改善箇所説明図①

改善箇所説明図②

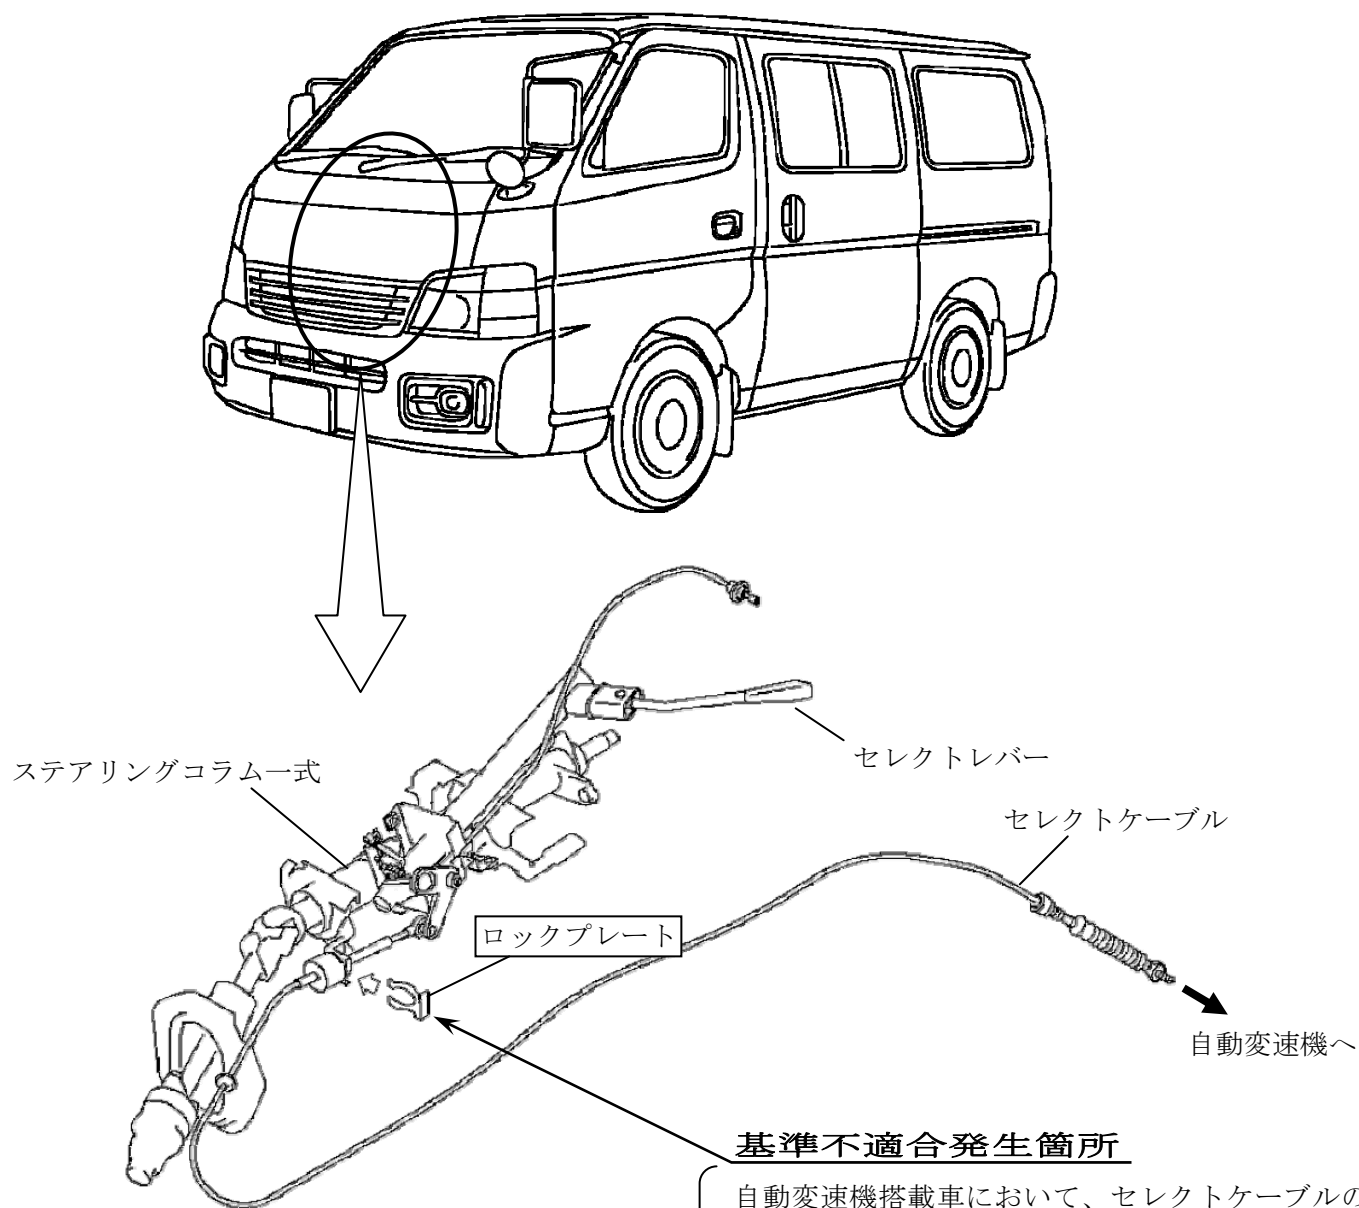
自動変速機搭載車において、セレクトケーブルの固定方法が不適切なため、運転者の足が当該固定部に当たって固定が外れるおそれがある。そのため、そのままの状態で使用を続けると、セレクトレバーを操作しても自動変速機が変速しなくなるおそれがある。

全車両、セレクトケーブルを固定するロックプレートを対策品と交換する。

識別：銀色のシールをモデルナンバープレートの右横に貼り付ける。

改善箇所説明図③

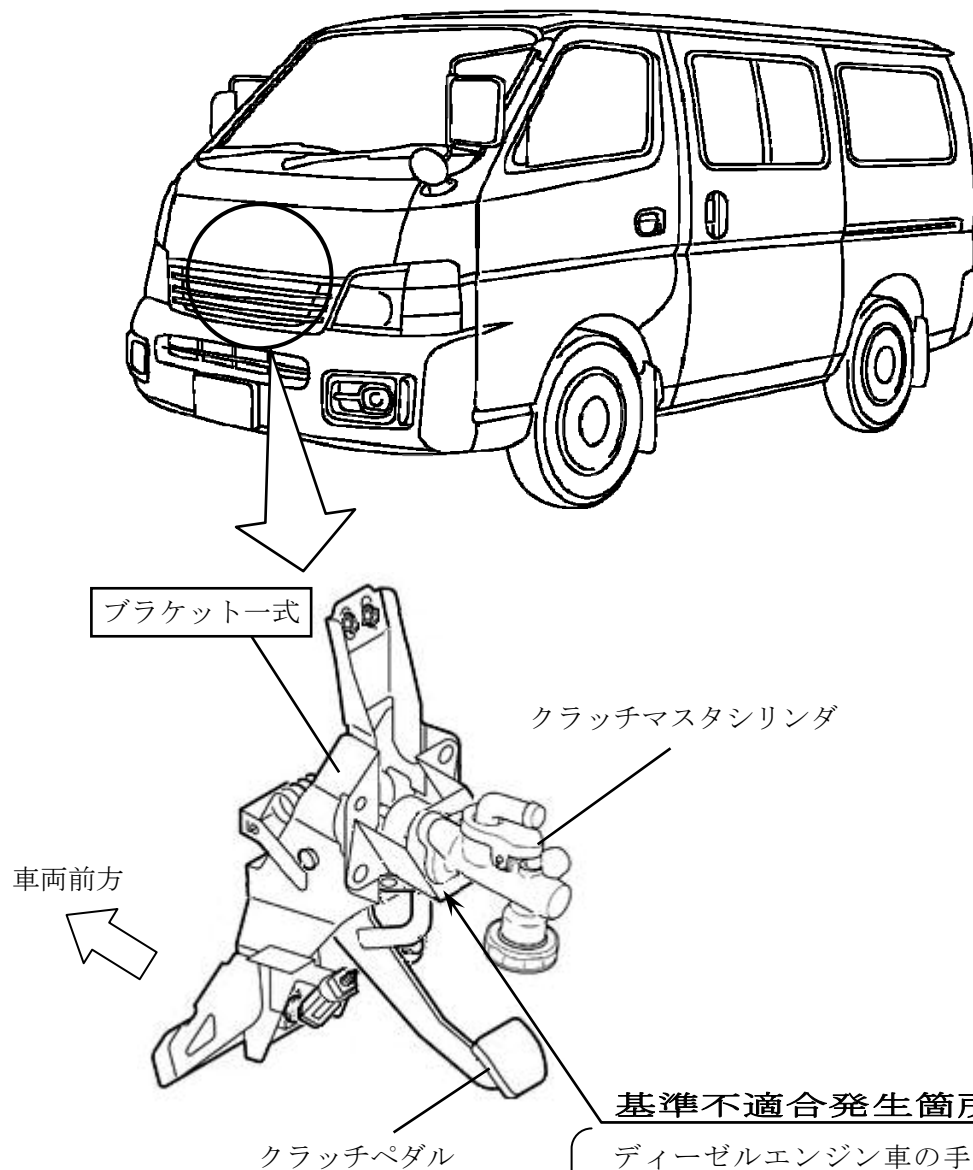
ディーゼルエンジン車の手動変速機搭載車において、クラッチペダルブラケットのマスターシリンダ取り付け部の強度が不足しているため、クラッチ作動時の抵抗が増大した状態で使用を続けると、当該ブラケットが破損し、最悪の場合、クラッチが切れなくなるおそれがある。

全車両、当該クラッチペダルブラケットを対策品と交換する。

識別：銀色のシールをモデルナンバープレートの右横に貼り付ける。

改善箇所説明図⑤

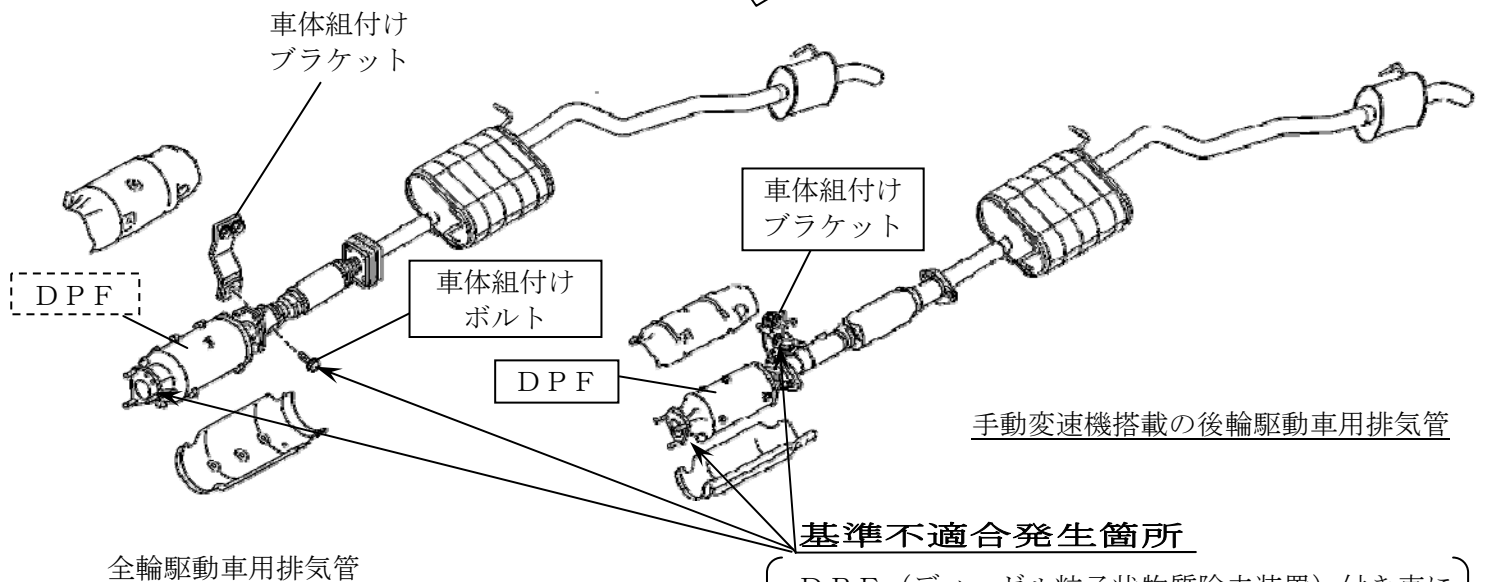
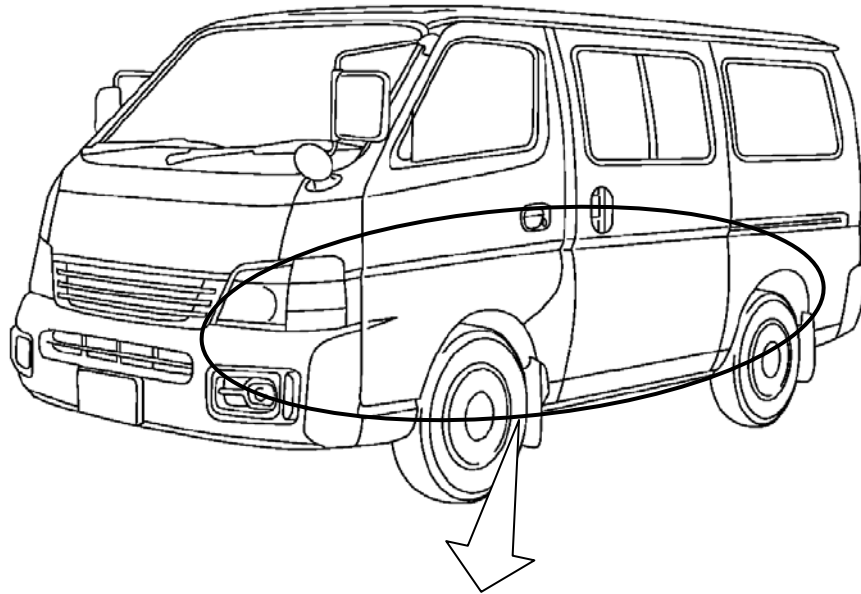
DPF（ディーゼル粒子状物質除去装置）付き車において、手動変速機搭載の後輪駆動車ではDPFおよび車体組付けブラケットの強度が不足しており、全輪駆動車では排気管の車体への組付けが不適切なものがある。そのため、そのままの状態で使用を続けると、DPFフランジ部に亀裂が発生して騒音が増大し、排気ガスが漏れるおそれがある。

手動変速機搭載の後輪駆動車は全車両、DPFおよび当該組付けブラケットを対策品と交換する。全輪駆動車は全車両、当該ブラケットの締付ボルトを新品に交換するとともに、DPFフランジ部の亀裂有無を確認して、亀裂が発生している場合は、DPFを対策品に交換する。

識別：銀色のシールをモデルナンバープレートに貼る。
